NO. LAPORAN: CKE.LFS.08.2013.

**PEMASANGAN ELEKTRIK UNTUK
MEMBINA DAN MENYIAPKAN KERJA TERBENGKALAI
BAGI KLINIK KESIHATAN (KK3) CERMAI 2, KUANTAN,
PAHANG**

**F
L
Y
I
N
G

Penemuan Ketidakpatuhan

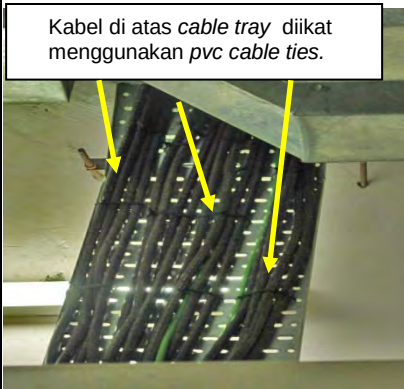
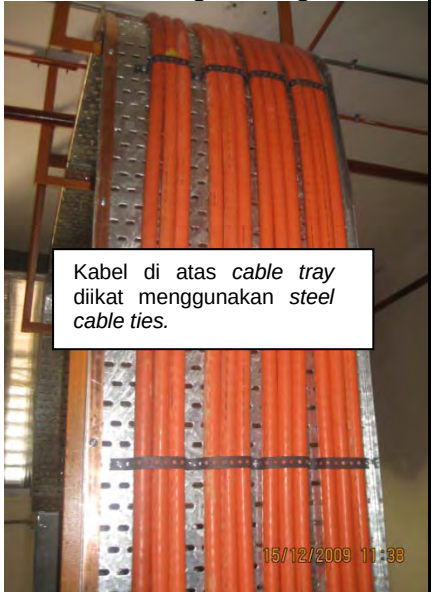
Bil	Gambar	Lokasi / Penemuan / Ulasan	Tahap Kerosakan / Isu / Cadangan Penambahbaikan
E2.	 Saluran paip air di atas SSB	Lokasi: Bilik SSB Penemuan: Saluran paip air berada di atas SSB Ulasan: Peraturan-Peraturan Elektrik 1994, Peraturan 37. Mana-mana bahagian sesuatu pemasangan yang papan suis atau kelengkapan dipasang di dalam mana-mana premis – (a) hendaklah cukup terang, dialih udara dan sentiasa kering; (b) hendaklah bebas dari halangan bagi membolehkan papan suis atau kelengkapan itu dikendalikan dengan selamat;	Tahap Kerosakan: 3 Isu: Pembinaan Cadangan Penambahbaikan: Semasa kerja-kerja pembinaan semua pekerja tapak binan mestilah memenuhi kehendak Peraturan-Peraturan Elektrik 1994 Rujukan: 1. Peraturan - Peraturan Elektrik 1994, Peraturan 37

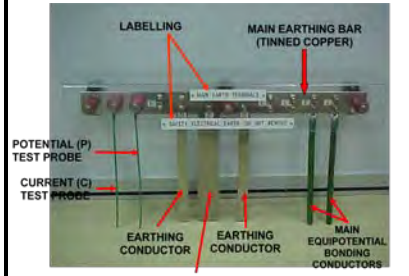
Bil	Gambar	Lokasi / Penemuan / Ulasan	Tahap Kerosakan / Isu / Cadangan Penambahbaikan
E3.	 Tiada notis DILARANG MEROKOK dan tiada TANDA NAMA BILIK pada pintu Bilik MSB.	Lokasi: Bilik Suis Utama Penemuan: 1. Tidak memasang notis <i>standard</i> dan papan tanda pada pintu Bilik Papan Suis dengan lengkap. Ulasan: Spesifikasi JKR L-S1 (April 1999) Section 15.0. <i>Standard notices displaying the words 'BAHAYA' and 'DILARANG MASUK' and Electric Shock Treatment Chart shall be provided and installed at a place as required in accordance with Electricity Regulations 1994. Signage with words 'BILIK SUIS UTAMA', 'BILIK SUIS', 'BILIK KHIDMAT ELEKTRIK' and 'DILARANG MEROKOK' shall be installed for all rooms containing electrical switchboard and equipment to the satisfaction of the S.O.'s Representative.</i> Peraturan-peraturan Elektrik 1994, Peraturan 38(2). Notis yang disebut dalam subperaturan (1) itu hendaklah daripada bahan yang sesuai, 350 milimeter lebar dan 240 milimeter tinggi dengan huruf berwarna hitam di atas latar belakang berwarna putih, dan perkataan "DILARANG MASUK" hendaklah ditulis dengan huruf besar di tengah-tengah, dengan tulisan berukuran 290 milimeter panjang dan 30 milimeter tinggi dan jarak hurufnya ialah 6 milimeter. Keperluan-keperluan yang perlu dipamerkan pada setiap pintu Bilik Suis Elektrik: 1. NOTIS BAHAYA. 2. NOTIS DILARANG MASUK. 3. TANDA NAMA BILIK. 4. TANDA DILARANG MEROKOK	Tahap Kerosakan: 2 Isu: Pembinaan Cadangan Penambahbaikan: Semua bahan, kelengkapan dan kaedah pemasangan sistem elektrik mestilah memenuhi kehendak Spesifikasi JKR dan Peraturan-Peraturan Elektrik 1994. Rujukan: 1. Spesifikasi JKR L-S1 (April 1999) Section 15.0. 2. Peraturan - peraturan Elektrik 1994, Peraturan 38 (2). Pemasangan Yang Baik  Notis <i>Standard</i> dan papan tanda yang lengkap. Pintu Bilik Suis Elektrik

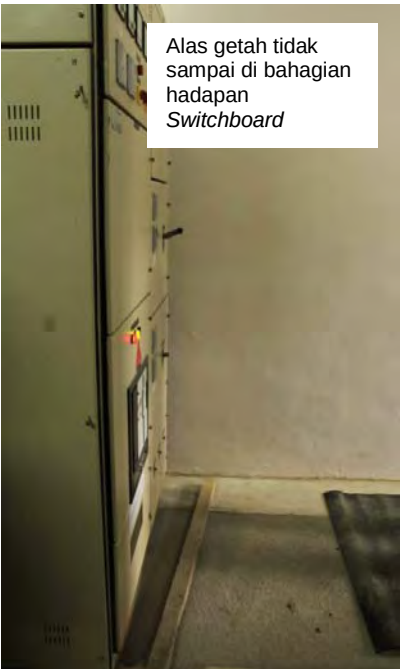
Bil	Gambar	Lokasi / Penemuan / Ulasan	Tahap Kerosakan / Isu / Cadangan Penambahbaikan
E4.	 Tidak terdapat 9 kg dry powder fire extinguisher dan schematic wiring diagrams	Lokasi: Semua Bilik Suis. Penemuan: 1. Tiada alat pemadam api berzaiz 9 kg dry powder (A/B/C class). 2. Tiada Gambarajah Skematik Pendawaian. Ulasan: Spesifikasi JKR L-S1 (April 1999), Section 15.0. All electrical switchrooms shall be provided with one unit 9 kg dry powder fire extinguisher for A, B, C class of fire complete with pressure gauge, discharge hose with nozzle installed on wall bracket. The extinguisher shall be certified by Jabatan Bomba Dan Penyelamat Malaysia valid to be used for a period of twelve months from the completion date of the Contract. Spesifikasi JKR L-S1 (April 1999), Section 15.0. As-installed layout plans, schematic wiring diagrams and plans showing cables routers and positions of earthing point with reference to easily recognizable buildings and structures shall be suitably framed up in the switchroom.	Tahap Kerosakan : 2 Isu: Pembinaan Cadangan Penambahbaikan: Semua bahan, kelengkapan dan kaedah pemasangan sistem elektrik mestilah memenuhi kehendak Spesifikasi JKR. Rujukan: Spesifikasi JKR L-S1 (April 1999), Section 15.0. Pemasangan Yang Baik

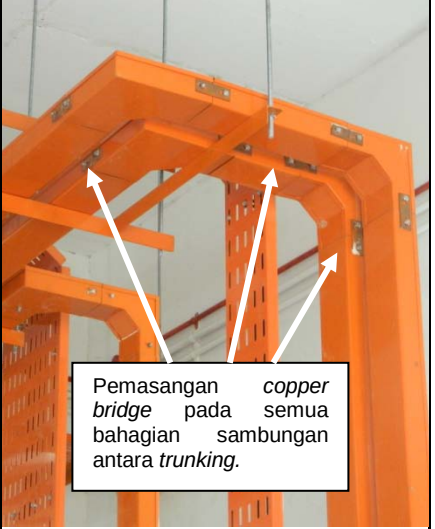
Bil	Gambar	Lokasi / Penemuan / Ulasan	Tahap Kerosakan / Isu / Cadangan Penambahbaikan															
E6.	Main Earthing Terminal (MET) tidak mematuhi Spesifikasi JKR.  Tiada Labelling pada Main Earthing Terminal.  Main Earthing Terminal (MET) tidak mematuhi Spesifikasi JKR.	Lokasi: Bilik Papan Suis Utama (MSB) dan Papan Suis Kecil (SSB). Penemuan: Pemasangan Main Earthing Terminal (MET) bagi MSB dan SSB tidak mematuhi Spesifikasi JKR. 1. Potential test probe and current test probe diskru terus ke MET. 2. Saiz protective conductor between main switchboard or sub-switchboard and main earthing bar tidak cukup. (Mengikut Spesifikasi JKR saiznya ialah 4 nos 25 mm x 3 mm copper tape) Ulasan: Spesifikasi JKR L-S1 (April 1999), Section 13.0. A transparent protective cover of sufficient thickness and dimensions with label engraved and marked in red legibly with words 'Main Earthing Terminals - Safety Electrical Connections - Do Not Remove' shall be installed to cover full length of the main earthing bar. Spesifikasi JKR L-S1 (April 1999), Section 13.0. Two earthing conductors of tinned copper tape of dimension as in Table 4 below shall be provided to connect the main earthing bar to two different earth electrodes. Spesifikasi JKR L-S1 (April 1999), Section 13.0. Protective conductors between main switchboard or sub-switchboard and main earthing bar shall be effected by tinned copper tape of same dimensions as the main earthing bars and they shall be protected by running in insulated PVC rectangular channel flushed with the floor slab. Spesifikasi JKR L-S1 (April 1999), Section 13.0. Two test earth electrodes namely potential test probe and current test probe shall be provided. The test earth electrodes shall be one length of 1500 mm in depth. The current test probe shall be placed 30 m from the first earth electrodes with potential test probe midway between. Test leads of 2.5 sq. mm PVC insulated cable connecting test earth electrodes shall be terminated independently on the porcelain insulators next to the main earthing terminals or bars.	Tahap Kerosakan : 2 Isu: Pembinaan Cadangan Penambahbaikan: Semua bahan, kelengkapan dan kaedah pemasangan sistem elektrik mestilah memenuhi kehendak Spesifikasi JKR. Rujukan: Spesifikasi JKR L-S1 (April 1999), Section 13.0. Pemasangan Yang Baik  Main Earthing Terminal (MET) yang mematuhi Spesifikasi JKR. Gambar dari Projek SMK Bentung, Pahang.  TABLE 4

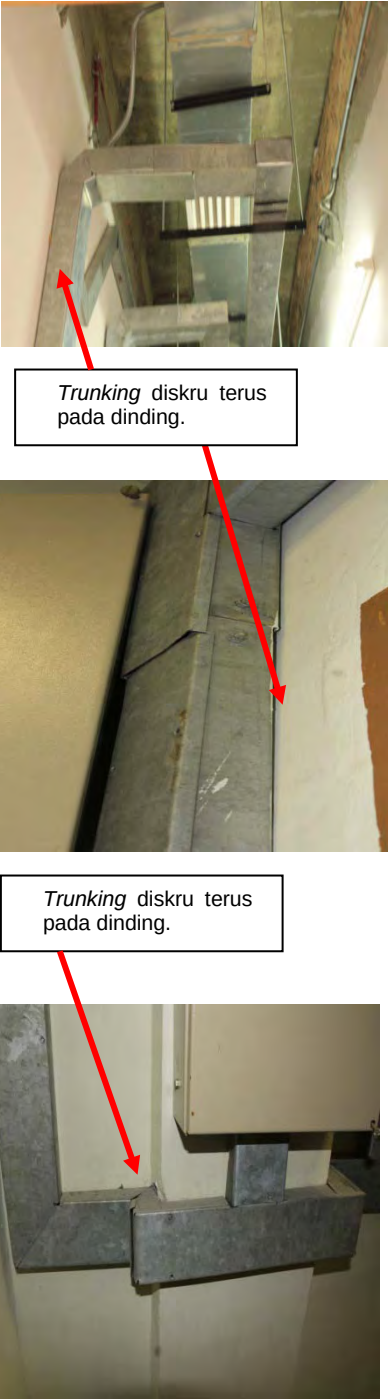
Bil	Gambar	Lokasi / Penemuan / Ulasan	Tahap Kerosakan / Isu / Cadangan Penambahbaikan
E7.	 AMF Board Tiada alas getah di bahagian hadapan AMF Board.  Alas getah tidak sampai di bahagian hadapan Switchboard	Lokasi: Bilik Janakuasa dan bilik Papan Suis Kecil (SSB). Penemuan: Tiada alas getah di bahagian hadapan AMF/SwitchBoard. Ulasan: <i>Spesifikasi JKR L-S1, Section 15.0. Approved type of rubber mat shall be provided in front of the switchboards and any other control boards. The rubber mat shall extend to the full length of the switchboards, and shall be of thickness not less than 6 mm and width 1000 mm.</i> Peraturan-peraturan Elektrik 1994, Peraturan 19(2). Alas getah yang saiz dan ketebalannya yang sesuai hendaklah diletakkan di atas lantai di hadapan setiap papan suis untuk mencegah bahaya renjatan elektrik kepada seseorang pengendali.	Tahap Kerosakan: 2 Isu: Pembinaan Cadangan Penambahbaikan: Keperluan bilik suis elektrik mestilah lengkap bagi memenuhi kehendak Spesifikasi JKR dan Peraturan-peraturan Elektrik 1994. Rujukan: 1. Spesifikasi L-S1 (April 1999) Section 15.0. 2. Peraturan-peraturan Elektrik 1994, Peraturan 19(2). Pemasangan Yang Baik  AMF Board Alas getah

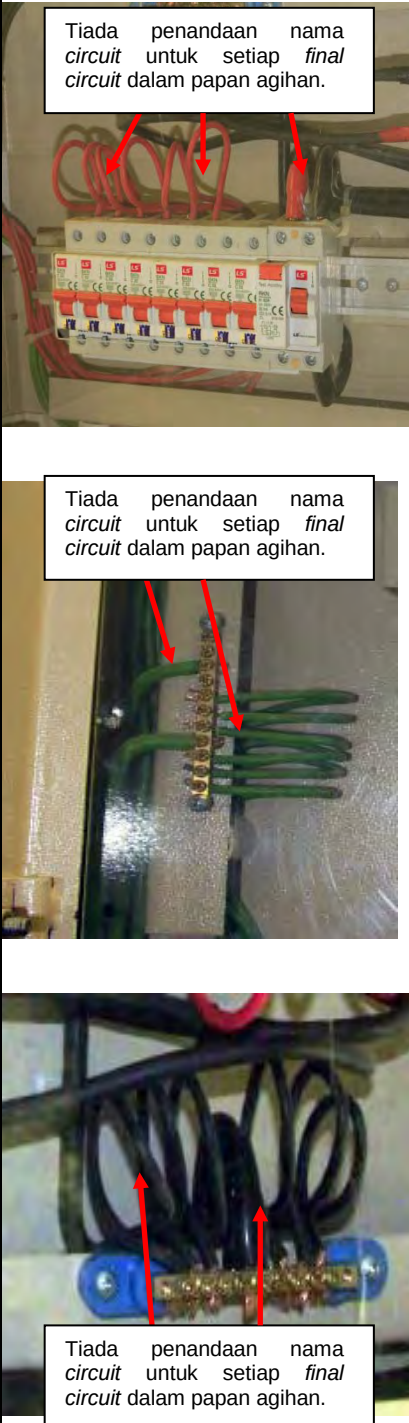
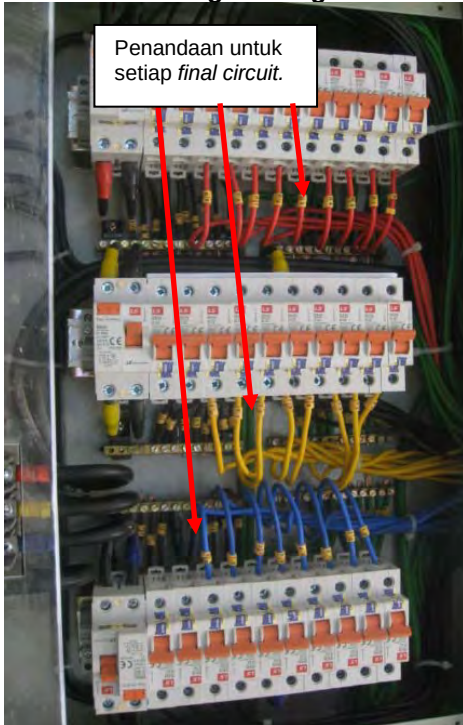
Bil	Gambar	Lokasi / Penemuan / Ulasan	Tahap Kerosakan / Isu / Cadangan Penambahbaikan
E8.	 Tidak menyediakan <i>kerb</i> di sekeliling tangki minyak.	Lokasi: Bilik Janakuasa. Penemuan: Tidak menyediakan <i>kerb</i> di sekeliling tangki minyak. Ulasan: Peraturan-Peraturan Elektrik 1994, Peraturan 37. Mana-mana bahagian sesuatu pemasangan yang papan suis atau kelengkapan dipasang di dalam mana-mana premis :- a) hendaklah cukup terang, dialih udara dan sentiasa kering; Peraturan-Peraturan Elektrik 1994, Peraturan 110(1). Sesuatu pemasangan hendaklah disenggarakan dalam keadaan baik dan berfungsi dan langkah-langkah awasan hendaklah dipatuhi pada setiap masa untuk mencegah bahaya. (Penerimaan Aset Kerajaan) Pematuhan pada Borang JKR(E)-S1A-1, Pemeriksaan Visual Pemasangan. Bil. 6.0 – Tangki Minyak c. <i>Kerb</i> keliling tangki.	Tahap Kerosakan: 2 Isu: Rekabentuk / Pembinaan Cadangan Penambahbaikan: Semua bahan, kelengkapan dan kaedah pemasangan sistem elektrik mestilah memenuhi kehendak Spesifikasi JKR, Peraturan-Peraturan Elektrik 1994 dan Pematuhan pada Borang JKR(E)-S1A-1. Rujukan : 1. Peraturan - Peraturan Elektrik 1994, Peraturan 37(a). 2. Peraturan - Peraturan Elektrik 1994, Peraturan 110(1). 3. Pematuhan pada Borang JKR(E)-S1A-1. Pemeriksaan Visual Pemasangan. Pemasangan Yang Baik  <i>Kerb</i> dipasang sekeliling tangki minyak.

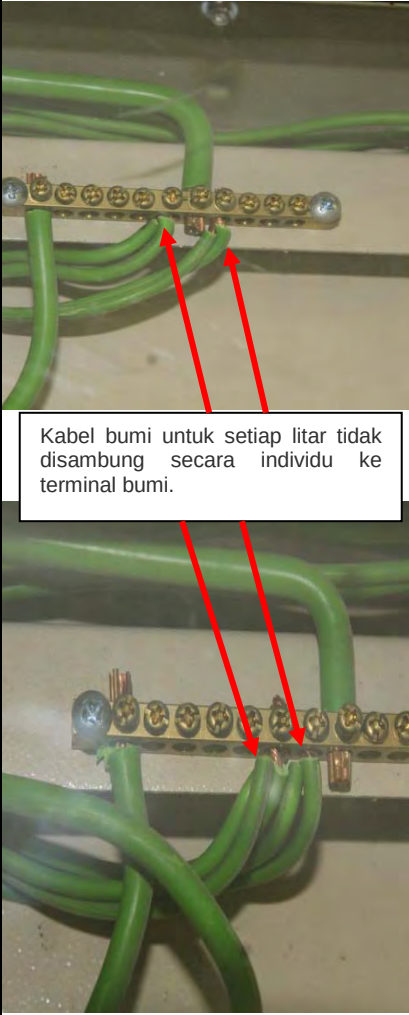
Bil	Gambar	Lokasi / Penemuan / Ulasan	Tahap Kerosakan / Isu / Cadangan Penambahbaikan
E9.		Lokasi: Semua Bilik Suis. Penemuan : Tidak memasang <i>copper bridge</i> pada bahagian sambungan antara <i>trunking</i>. Ulasan: Spesifikasi JKR L-S1, Section 9.6. <i>All trunking joints shall be bridged by means of tinned copper tape of dimension not less than 25 mm x 3 mm.</i>	Tahap Kerosakan: 2 Isu: Pembinaan Cadangan Penambahbaikan: Semua bahan, kelengkapan dan kaedah pemasangan sistem elektrik mestilah memenuhi kehendak Spesifikasi JKR. Rujukan : Spesifikasi JKR L-S1 (April 1999), Section 9.6. Pemasangan Yang Baik

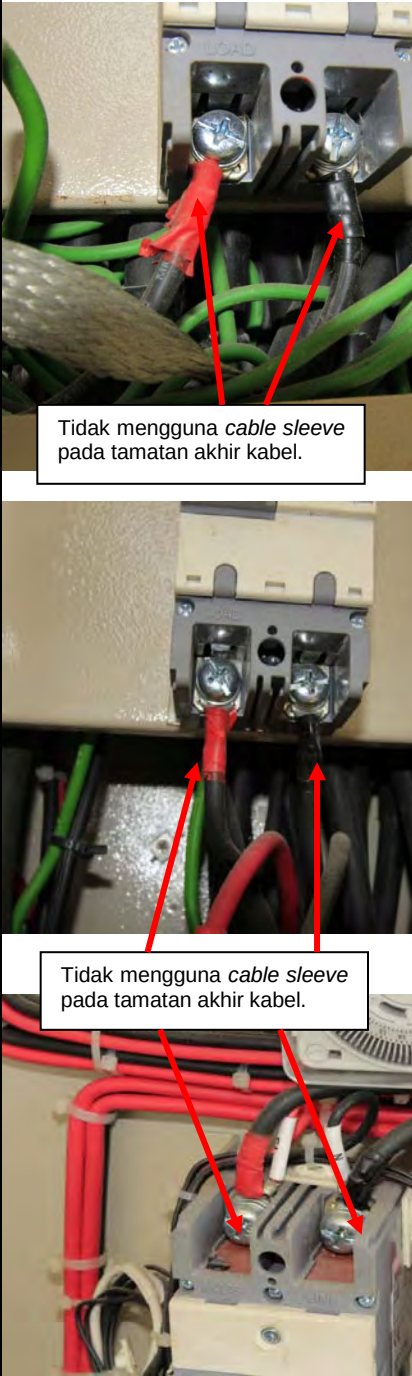
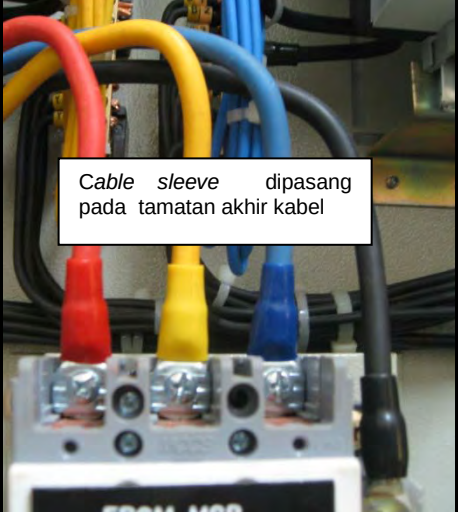
Bil	Gambar	Lokasi / Penemuan / Ulasan	Tahap Kerosakan / Isu / Cadangan Penambahbaikan
E10.	 Trunking diskru terus pada dinding. Trunking diskru terus pada dinding. Trunking diskru terus pada dinding.	Lokasi: Semua Bilik Suis. Penemuan: Trunking diskru terus pada dinding. Ulasan: Spesifikasi JKR L-S1 (April 1999) Section 9.6. The trunking shall be supported by fixing brackets so that the trunking will not be in contact with the walls or floor slabs. The brackets shall be installed at intervals not greater than 1500 mm for vertical runs and not greater than 1000 mm for horizontal runs. The brackets shall be derusted, finished in a primer and coated with standard orange enamel.	Tahap Kerosakan: 2 Isu: Pembinaan Cadangan Penambahbaikan: Semua bahan, kelengkapan dan kaedah pemasangan sistem elektrik mestilah memenuhi kehendak Spesifikasi JKR. Rujukan: Spesifikasi JKR L-S1 (April 1999) Section 9.6. Pemasangan Yang Baik  Trunking dipasang di atas brackets.

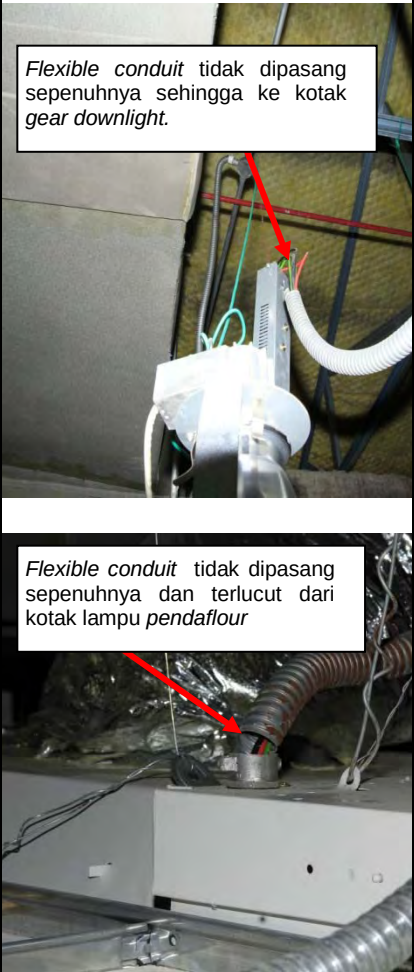
Bil	Gambar	Lokasi / Penemuan / Ulasan	Tahap Kerosakan / Isu / Cadangan Penambahbaikan
E11.		Lokasi: Papan Agihan (DB). Penemuan: Tiada penandaan nama <i>circuit</i> untuk setiap <i>final circuit</i> dalam papan agihan. Ulasan: Spesifikasi JKR L-S1 (April 1999), Section 3.0. <i>The description of each circuit printed thereon shall include the corresponding circuit number in the as installed schematic diagram.</i>	Tahap Kerosakan: 2 Isu: Pembinaan Cadangan Penambahbaikan: Semua bahan, kelengkapan dan kaedah pemasangan sistem elektrik mestilah memenuhi kehendak Spesifikasi JKR. Rujukan : Spesifikasi JKR L-S1 (April 1999), Section 3.0. Pemasangan Yang Baik

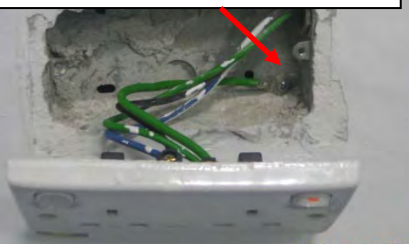
Bil	Gambar	Lokasi / Penemuan / Ulasan	Tahap Kerosakan / Isu / Cadangan Penambahbaikan
E12.		Lokasi: Papan Agihan (DB) Penemuan: Kabel bumi untuk setiap litar tidak disambung secara individu ke terminal bumi dalam papan agihan. Ulasan: Spesifikasi JKR L-S1 (April 1999), Section 3.0. <i>The neutral and earth connection for each circuit shall be individually connected to the neutral and earth bar respectively. The sequence of termination of the neutral and earth wires shall correspond to that of phase circuit.</i> Peraturan – Peraturan Elektrik 1994, Peraturan 15(1). Mana - mana radas, konduktor atau aksesori bagi maksud penyambungan kepada sesuatu pemasangan hendaklah dalam saiz, kuasa dan bilangan yang mencukupi dan bagi menepati maksud yang dicadangkan dan hendaklah dibina, dipasang, disusun, dilindungi, dikerjakan dan disenggara sedemikian rupa bagi mencegah bahaya.	Tahap Kerosakan: 2 Isu: Pembinaan Cadangan Penambahbaikan: Semua bahan, kelengkapan dan kaedah pemasangan sistem elektrik mestilah memenuhi kehendak Spesifikasi JKR dan Peraturan – Peraturan Elektrik 1994. Rujukan : 1. Spesifikasi JKR L-S1 (April 1999), Section 3.0. 2. Peraturan - peraturan Elektrik 1994, Peraturan 15(1). Pemasangan Yang Baik

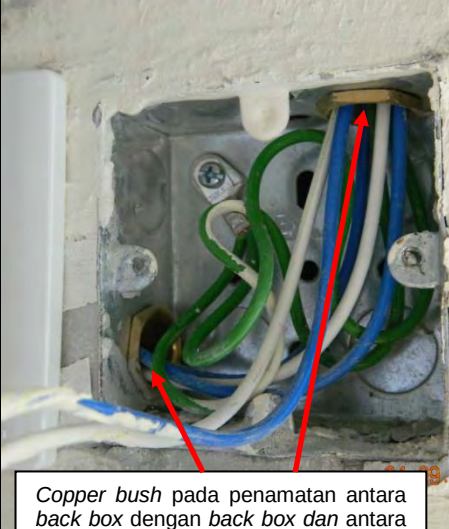
Bil	Gambar	Lokasi / Penemuan / Ulasan	Tahap Kerosakan / Isu / Cadangan Penambahbaikan
E13.	 Tidak mengguna <i>cable sleeve</i> pada tamatan akhir kabel. Tidak mengguna <i>cable sleeve</i> pada tamatan akhir kabel. Tidak mengguna <i>cable sleeve</i> pada tamatan akhir kabel.	Lokasi: Papan Suis Utama (MSB) dan Papan Agihan (DB). Penemuan: Tidak mengguna <i>cable sleeve</i> pada tamatan akhir kabel. Ulasan: Spesifikasi JKR L-S1 (April 1999), <i>Section 2.3. Coloured cable sleeve shall be shruoded for cable end termination.</i>	Tahap Kerosakan: 2 Isu: Pembinaan Cadangan Penambahbaikan: Semua bahan, kelengkapan dan kaedah pemasangan sistem elektrik mestilah memenuhi kehendak Spesifikasi JKR. Rujukan : Spesifikasi JKR L-S1, <i>Section 2.3</i> (April 1999). Pemasangan Yang Baik  Cable sleeve dipasang pada tamatan akhir kabel
